gasunie

GEMEENTE HELLENDOORN

Ons kenmerk
PJO 13-01323

Onderwerp
Zienswijze 'wijziging bestemmingsplan Buitengebied 2009,
waterbergingen Lindert Leide, Hellendoorn'

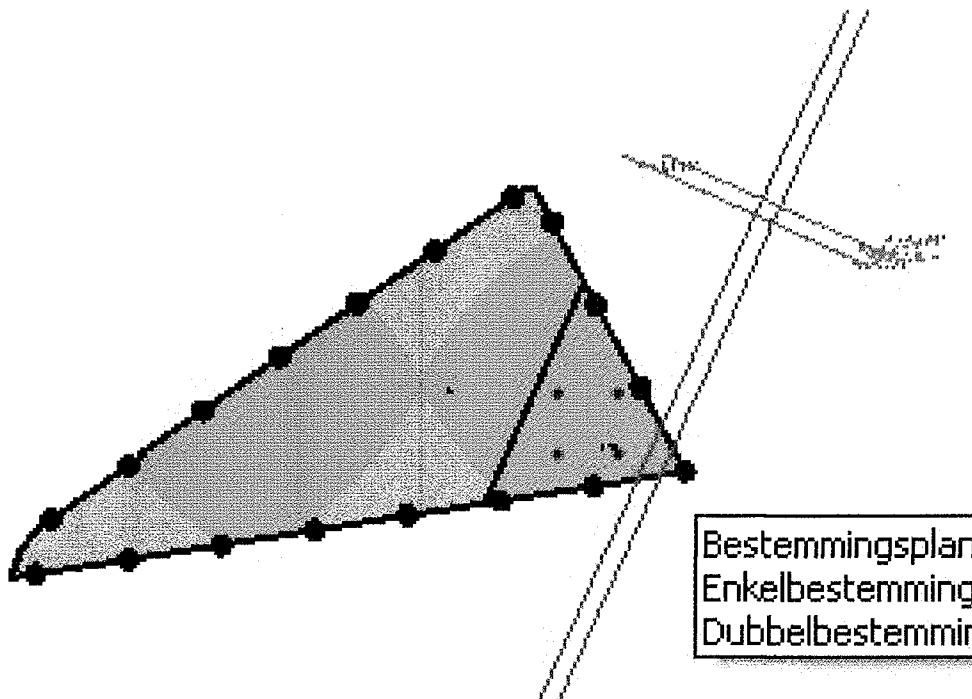
Zoals u bekend is, liggen twee regionale hogedruk (40 bar) aardgastransportleidingen van ons bedrijf binnen het plangebied. Op de onderstaande uitsnede is de hartlijn van deze leidingen in rood weergegeven.

Op de verbeelding heeft u ten behoeve van onze leidingen een belemmeringenstrook van ruim 40 meter vanaf de hartlijn opgenomen. Deze strook is te ruim. Ter waarborging van een veilig en bedrijfszeker gastransport en het beperken van gevaar voor goederen en personen in de directe omgeving, is wettelijk bepaald dat het voldoende is om de belemmeringenstrook te beperken tot een zone van 4 meter ter weerszijden van de onderhavige leidingen. Wij verzoeken u dan ook de breedte van de belemmeringenstrook terug te brengen tot hierboven genoemde afstand. Zie in dit verband het bepaalde in artikel 14, eerste lid Bevb in samenhang met artikel 5 van de Revb.
